2015-2016 SLICE

Kontrolle hintere Bremsaufnahme

Über diese Service-Mitteilung

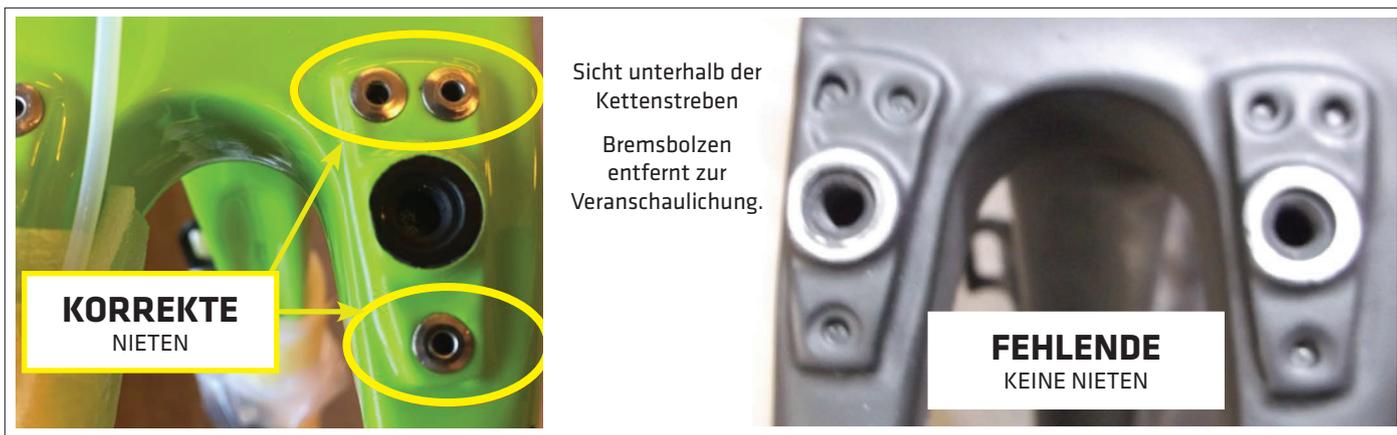
Wir haben festgestellt, dass einige der 2015 – 2016 Slice MS Modelle nicht über die benötigte Niete an der Bremsaufnahme verfügen. Eine sehr kleine Anzahl an Rahmen wurde ohne die Nieten ausgeliefert. Die Nieten sind zur Verstärkung der Bremsaufnahme erforderlich. Wenn die Nieten nicht in der Aufnahmen installiert sind, wie unten links zu sehen ist, muß der Rahmen ausgetauscht werden.

Bei den unten aufgeführten 2015 – 2016 Slice Modellen kontrollieren Sie bitte die bevorrateten Bikes, um sicher zu gehen, dass die Nieten wie oben links zu sehen installiert sind. Während dem normalen Service an jedem betroffenen Kundenrad, kontrollieren Sie bitte ob sich die Nieten in der Aufnahme befindet. Wenn alle Nieten vorhanden sind, ist das Rad sicher und keine Maßnahme erforderlich.

Falls die Nieten fehlen sollten, wie oben rechts zu sehen, kontaktieren Sie bitte ihren CSG Customer Service um Informationen zu erhalten wie Sie einen neuen Ersatzrahmen bekommen. Kontakt Informationen siehe unten.
